Service Information Sheet- February 9, 2005

AE 497 W

Service Information Sheet- January 13, 2005

**Conversion from AE 497 W into AE 497 WS
(new model name AE 497 WS with improved VCO)**

SS497H25W BAND METHOD

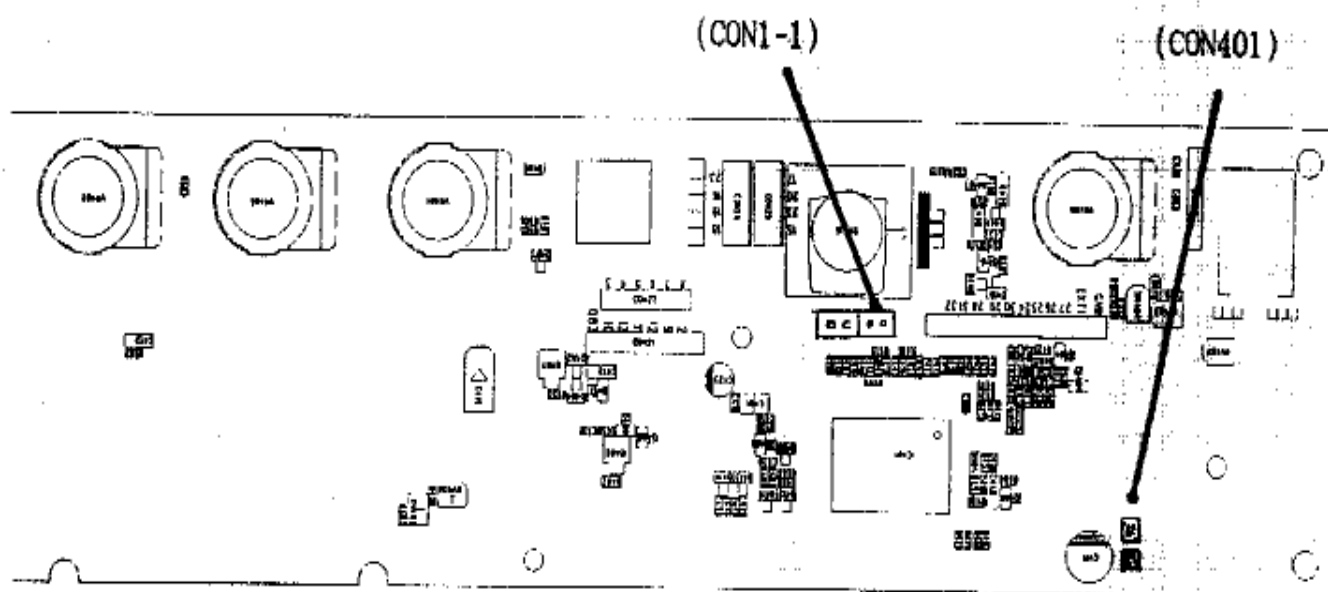
MODE	CON1-1(mini jump)	FREQUENCY RANGE
HAM ⇄ CB	REMOVE	HAM:28.000-29.690MHz CB :25.165-29.695MHz
HAM ONLY	INSTALL	HAM:28.000-29.690MHz

※ THERE ARE NO MAKINGS OF "CON1-1" ON THE ACTUAL PCB.

1. DISCONNECT POWER LEAD FROM THE POWER SUPPLY.
2. CHANGE(MODIFICATION) FROM CPU MODE AS PER ABOVE TABLE.
3. RESET: MAKE A SHORT CIRCUIT CON401 BY A PINSET.
4. CONNECT POWER LEAD TO THE POWER SUPPLY AND THEN TURN ON. THEN HAM FREQUENCY WILL BE DISPLAYED.
5. PRESS "FUNC" SIMPLY AND THEN PRESS "2(CALL)" FOR MORE THAN 3 SEC. THEN THE UNIT BECOME 454 CHANNEL CB AND LCD SHOW CHANNEL NO ONLY.
6. FOR FREQUENCY DISPLAY PRESS "FUNC" AND "2(CALL)" SIMPLY EACH. FOR CHANNEL DISPLAY AGAIN REPEAT THIS PROCESS(6). FOR HAM FREQUENCY ONLY REPEAT PROCESS(5).
7. BUTTON "2(CALL)"
BAND SWITCH AT 454 CHANNEL CB.
CALL SWITCH AT HAM (10 METER) MODE.

Circuit details: Q 701, C 701 and additional protection diode 1 N 4148 or similar.
 Schaltbildauszug: Q 701, C 701 und die zusätzliche Schutzdiode 1 N 4148 o. ähnlich
 (weitere Unterlagen sind unter www.hobbyradio.de/Amateurfunk) herunterzuladen

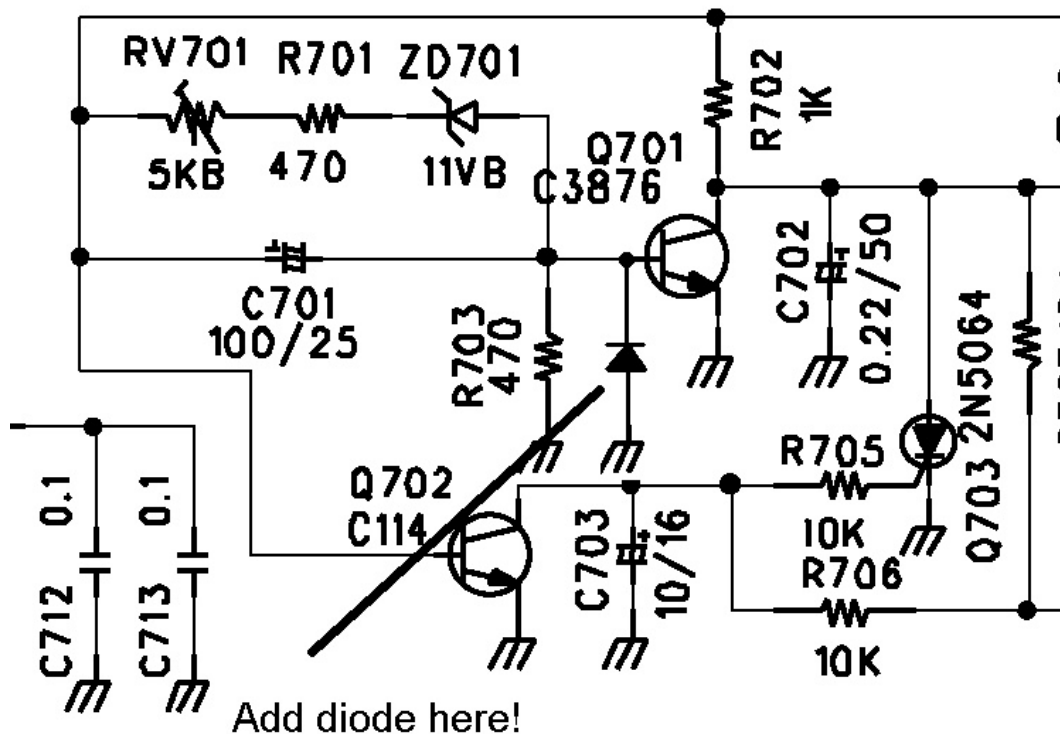
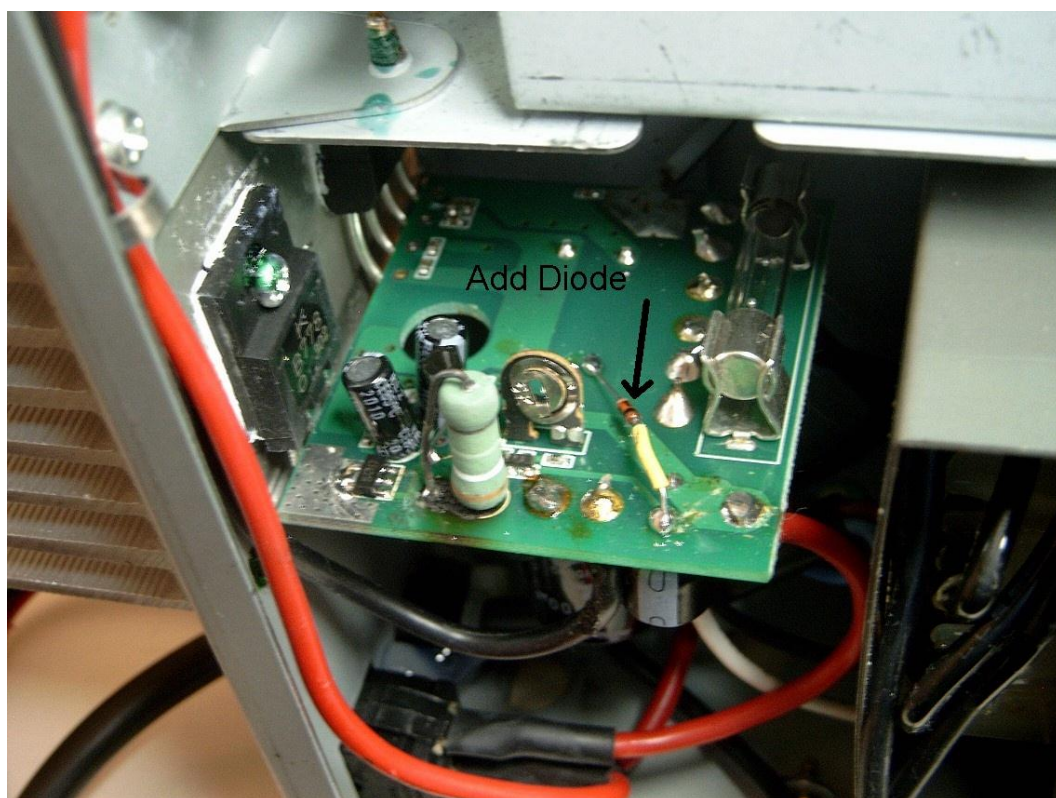
- Problem:** In some cases the internal 13.2 V power supply can become defective.
- Reason:** A capacitor (C 701), which normally should smooth the internal voltage during power up, can under certain circumstances cause a negative pulse to transistor Q 701, when users disconnect the radio from the 230 V power by pulling the cable out of the 230 V outlet, while the radio is still switched on. In the most worst case, this negative pulse can destroy the transistor.

- To prevent the transistor from damaging, an additional diode 1 N 4148 or similar should be inserted according to attached drawing and photo.

The Photo shows the best mounting point for the protection diode. The position of the eventually defective transistor Q 701 is hidden on the photo just behind the upright standing resistor.

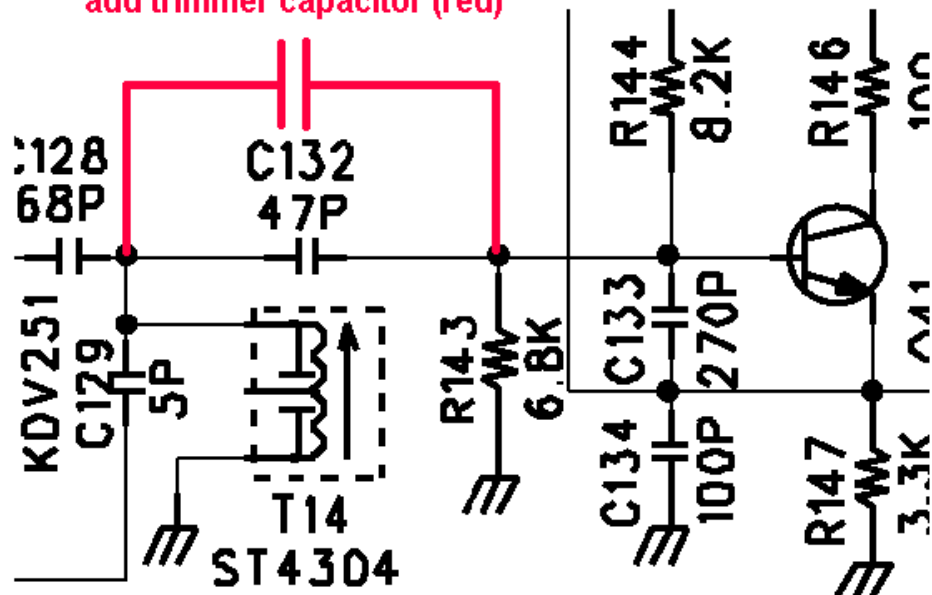
- Problem:** In some cases users report about not 100 % stable VCO frequency. The problem can be recognised by unstable zero beat tones or not 100 % clear SSB modulation in receive and transmit mode. With external power supply the problem does not happen at all.

- Reason:** The power supply transformer couples magnetically direct to the sensitive VCO coil T 14. This coil has a ferrite core and this core is magnetised by the 50 Hz field from the power transformer.

- Solution:** The present ferrite core filter T 14 can be replaced by an air coil $0.47\mu\text{H}$ + choke coil $1.5\mu\text{H}$ + trimmer capacitor instead of the tuning ferrite core.

add trimmer capacitor (red)

replace T 14 by air coil(s)
air coil on component side + choke coil on soldering side
